2. MARSEILLE

2.1.1 MRS-04 – Cité Radieuse - Saint Anne - Michelet

PLUi modification n°3 approuvée le 18 avril 2024

Version PLUi avant modification :

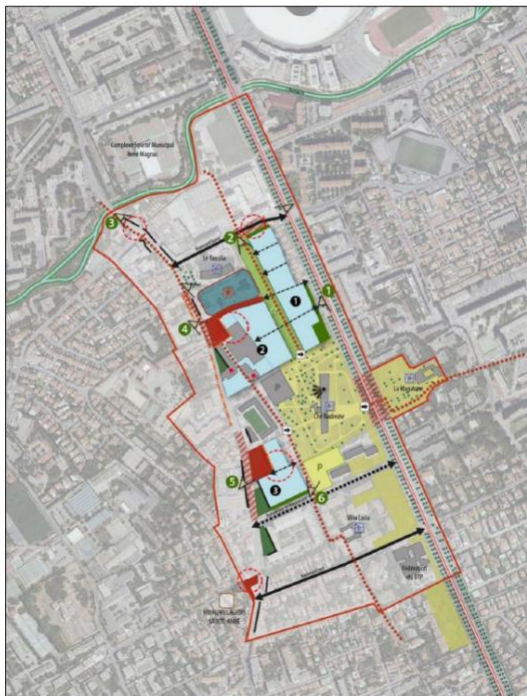
En cohérence avec les modifications apportées au texte de l'OAP, le schéma de la partie 2 « Grandes intentions » est modifié et un nouveau schéma est ajouté dans la partie 3 « Principes d'évolution urbaine ».

- Modification du schéma présentant les « Grandes intentions » : suppression des principes de liaisons douces (piétons, cycles...) à créer au sud de l'avenue Guy de Maupassant et à l'est de la Magalane

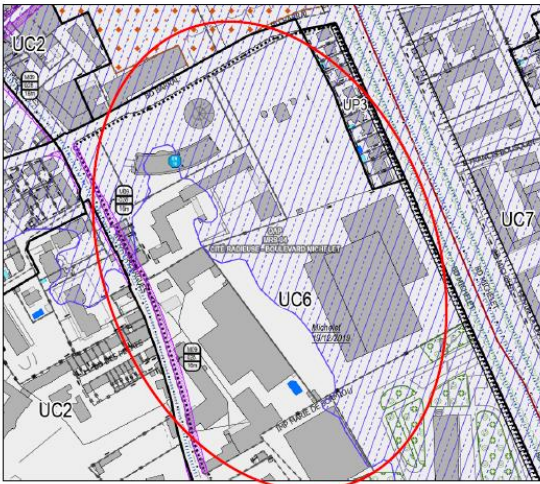
Secteur Michelet, dans le cadre du projet global défini par l'OAP, certains éléments ont été mis à jour sur la planche graphique pour une cohérence d'ensemble :

- L'ensemble du site bascule du zonage UC6 vers sUCp (zonage spécifique patrimoine), permettant la prise en compte spécifique des besoins pour la protection du patrimoine ;

- 2 Emplacements réservés sont créés : un ER voirie le long de l'école avec une vocation mixte espace public pour permettre de créer un parvis devant l'école et un ER Mixte Espace Public/EV perpendiculaire au parc du Corbusier pour répondre au cône de vue depuis le boulevard Barral) ;

- Par ailleurs, un emplacement réservé sur une maison en saillie est supprimé sur l'avenue de Mazargues, qui n'est plus d'actualité ;
- 3 secteurs sont concernés par la création de prescriptions graphiques pour limiter les hauteurs maximales (Hauteur totale) deux à 10m et une à 13m, afin de répondre à la problématique des cônes de vue;

- Toujours dans la logique de préservation des cônes de vue, au nord du Casino, un emplacement réservé est créé pour un espace public permettant ainsi un recul de l'implantation des bâtiments (hauteur limité à 10m (HT)) ;

- Une marge de recul est ajoutée côté Mazargues, au sud du site, pour permettre une végétalisation des retraits afin de donner de la qualité au projet côté voirie ;

Par ailleurs, la marge de recul côté Bd Michelet est réduite en partie, l'OAP venant préciser les retraits en lieu et place du règlement graphique :

- un cône de vue depuis l'avenue Guy de Maupassant est également inscrit au sud afin de limiter la constructibilité sur le parking et préserver une vue d'ensemble sur le bâtiment du Corbusier ;
- Plusieurs protections patrimoniales sont ajoutées sur les bâtiments Reggio (deux font l'objet de fiches spécifiques) pour assurer leur préservation ;

Partie Nord du site après enquête publique :

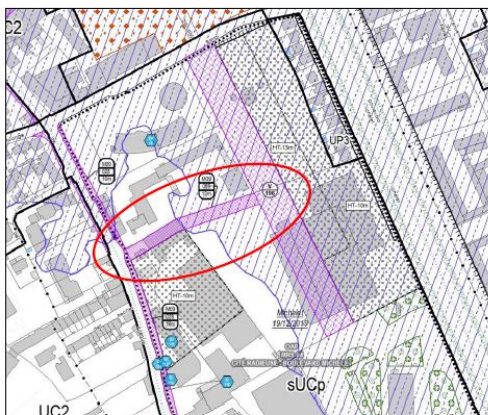
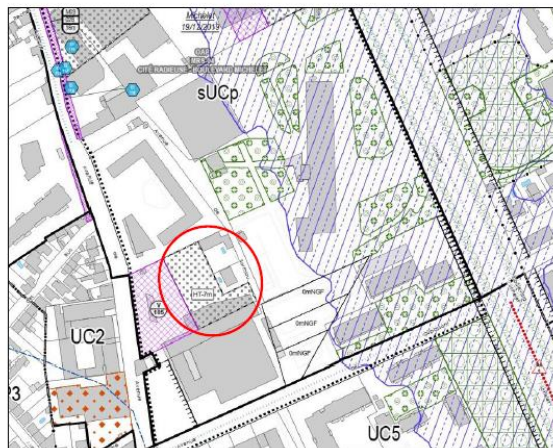
Suite à l'enquête publique, plusieurs modifications graphiques sont apportées aux documents graphiques pour mieux prendre en compte le projet d'ensemble :

- L'emplacement réservé M09-089 est réduit de 16m à 12m de large ;
- Les étiquettes des prescriptions graphiques de hauteurs sont corrigées « HM » vers « HT » pour Hauteur Totale.
- Sur le sud du site la prescription de hauteur inscrite à « HM 10 » est réduite à « HT 7 », en cohérence avec les évolutions de l'OAP MRS-04 Michelet.

AVENUE CLOT BEY

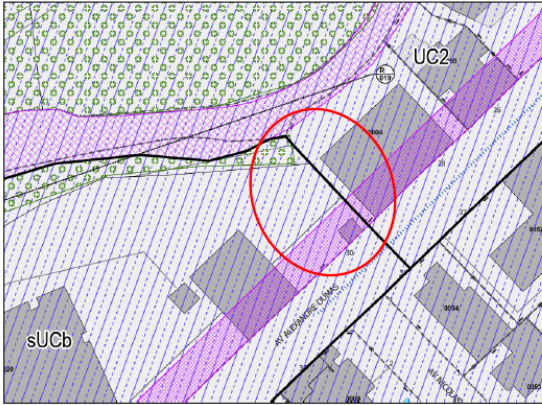
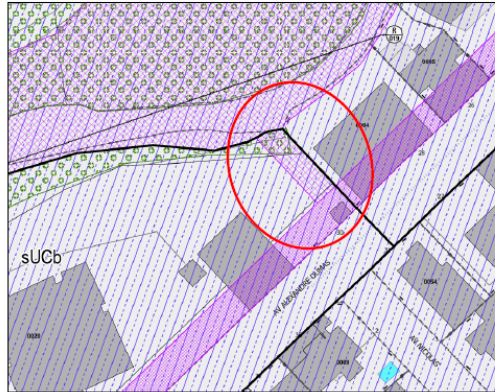
Un emplacement réservé est modifié (R019) pour la création d'une voie verte piétons/deux roues entre l'avenue Clot Bey et l'Huveaune. Il s'agit de permettre la connexion entre la Cité scolaire Daumier et la voie verte des Berges de l'Huveaune, avec une passerelle sur le fleuve.

PARC BONNEVEINE

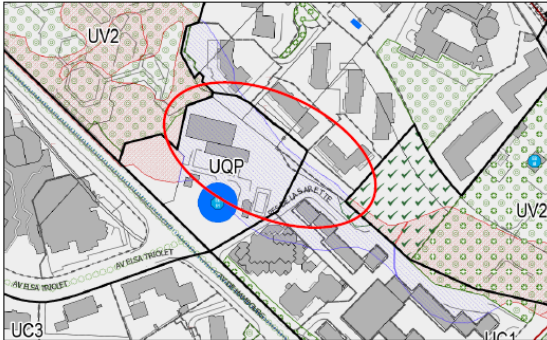
A Bonneveine, suite à une demande de la ville de Marseille, une partie de la zone UQP sur une partie du terrain de la piscine et de l'ancien gymnase démolit bascule en en UV2 pour l'extension du parc.
